アフガニスタン国
都市交通にかかる情報収集・確認調査

第 2-2 編 橋梁架替設計レビュー（グザルガ橋）

アフガニスタン国
都市交通にかかる情報収集・確認調査
橋梁架替設計レビュー

第2-3編 サライシャマリ交差点設計レビュー

Approach Road Drawings

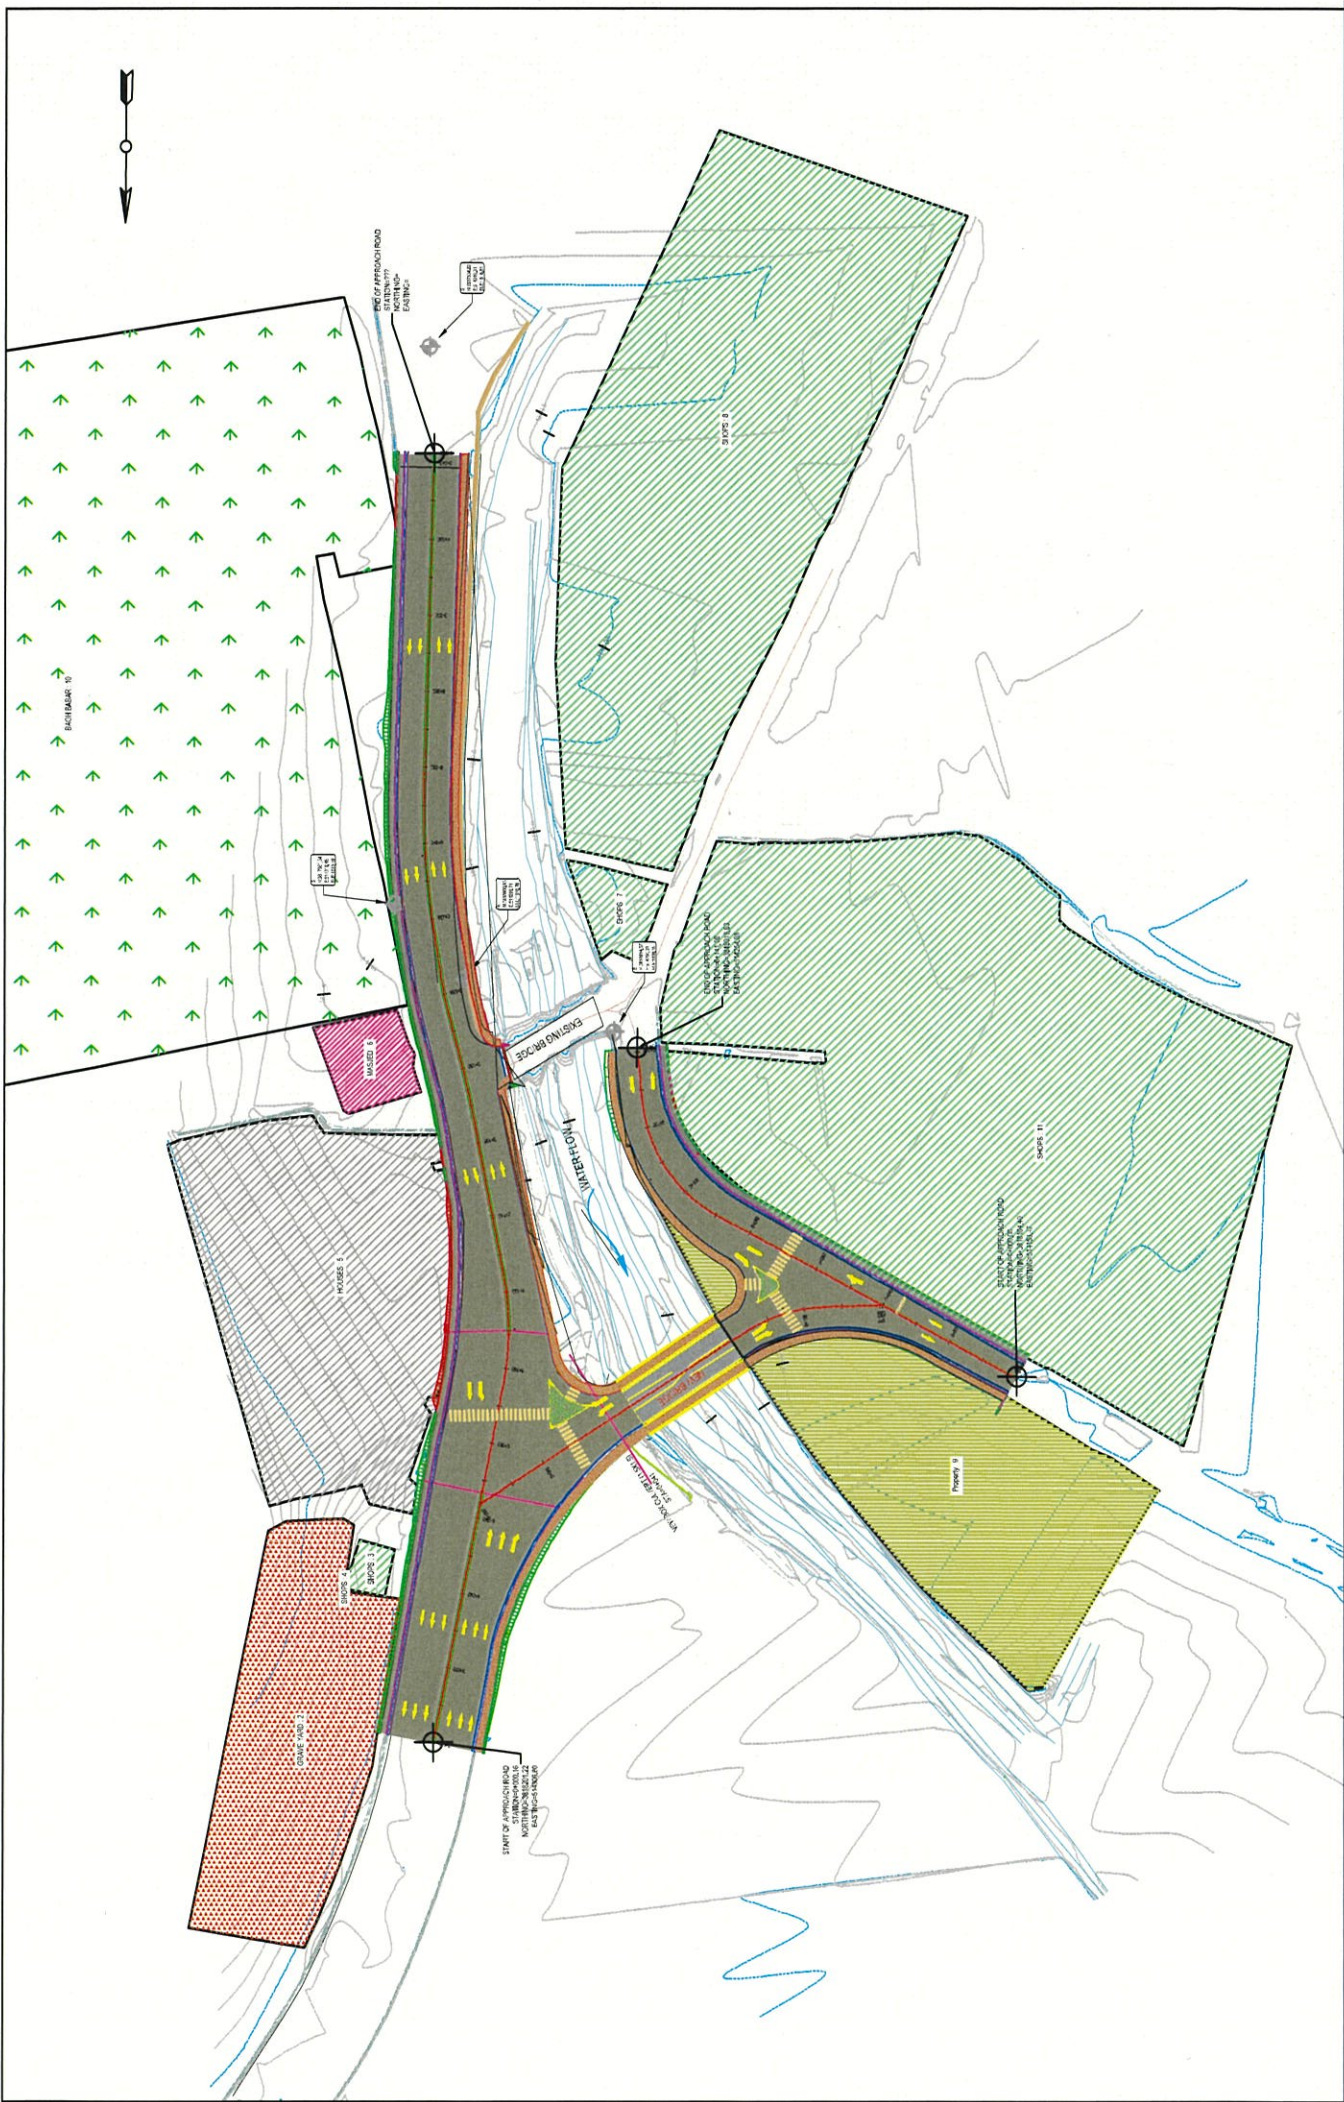
①設計条件が不明。

★②交差点形状は、妥当性を判断できない。将来の方向別交通量・導流路（車両の軌跡）等を考慮して決定されるべきである。

③多少の路面標示（進行方向矢印、分岐島、横断歩道）は示されているが、適切に計画されたとは思えない。（新橋から右岸側に渡り左折する際には中央分離帯にぶつかると推定される）

④橋梁前後のアプローチ区間の平面線形は、右岸側は直線、左岸側は曲線が入っているが、左岸側に曲線を配置する理由はないと思われる。

⑤橋梁端部で縦断勾配が折れているため、橋梁を含む道路区間は縦断曲線を設置し、適切な道路設計が実施されるべきである。

⑥橋梁前後のアプローチ区間の縦断計画高とそれに接続するLINK ROAD-1と2の計画高を見比べると、左岸側（LINK ROAD-1）で9cm程度、右岸側（LINK ROAD-2）で3cm程度のズレがある。

⑦排水勾配が適切に設定されているかを示す図が必要である。

⑧安全性の観点から、通過速度が落ちるようになると、交差点のコンパクト化を検討すべき。

⑨歩行者の安全性確保の観点から、横断歩道の長さは極力短くすべき。

⑩縦断回避のため、橋梁区間を含め左折レーンの長さは適切な滞留長を設定すべきである。

⑪現道より路面高があるため、擁壁工や排水工、治道施設への乗り入れ等の付帯構造物の計画・設計を実施すべきである。

Table 4-1 Signal Timing of Original Intersection

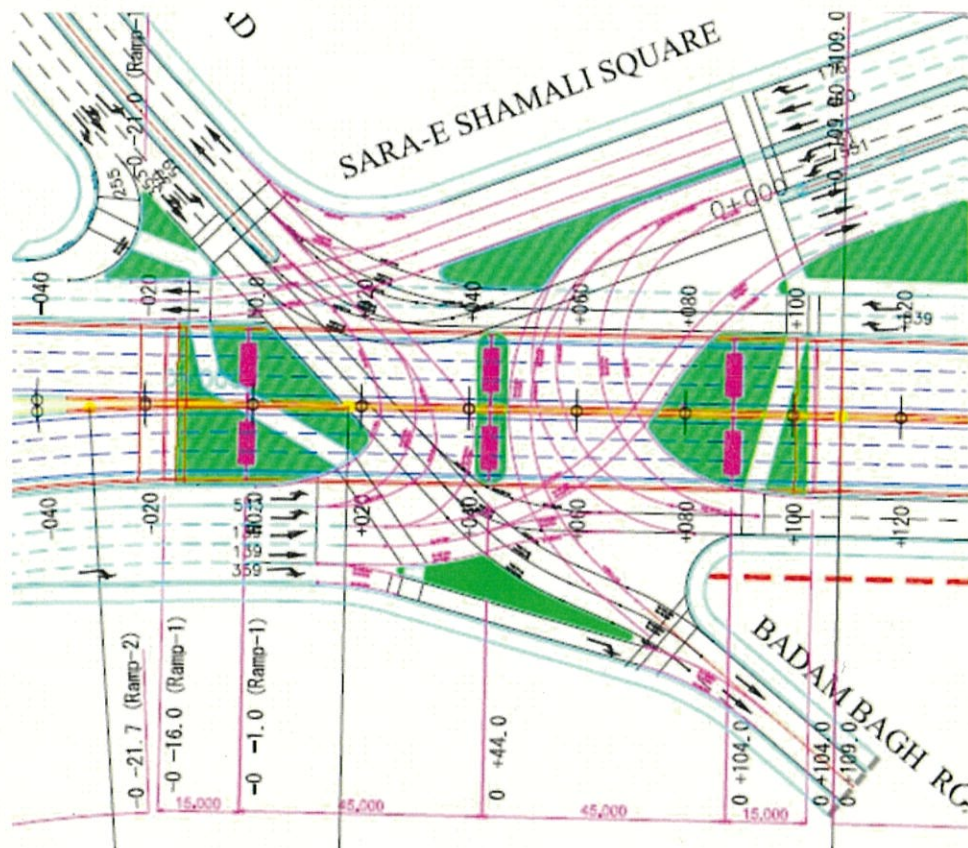
- ✓ 運転者が行先を確認できないため、交通流の視線誘導が困難である。
- ✓ 信号付きラウンドアバウトとして流入方向別に青色現示を設けており、交差点の交通容量が減少している。
- ✓ 複雑な導線を描いており、距離が長くクリアランス時間が3秒では不足する。
- ✓ 青色の円部分で、交通の方向が錯綜しているため重大事故の発生が懸念される。
- ✓ 交差点内に多柱式橋脚が2基設置され、交差点内の視距が不足する。

- ✓ 交差点中央に交通島を設置し、橋脚の設置位置を確保した。
- ✓ マゼンタ色で標示した東西の交通(Sarak-E Kabul Charikar Roadと Airport Road)と、黒色で標示した南北の交通(Baraki Sara-E Shamali Roadと Airport Road)の信号現示に合わせて導流を確保した。
- ✓ 右折車線への流れを確保するため、滞留長区間を避けてテーパを設置した。
- ✓ 橋台を後ろに下げて、横断歩道を確保した。
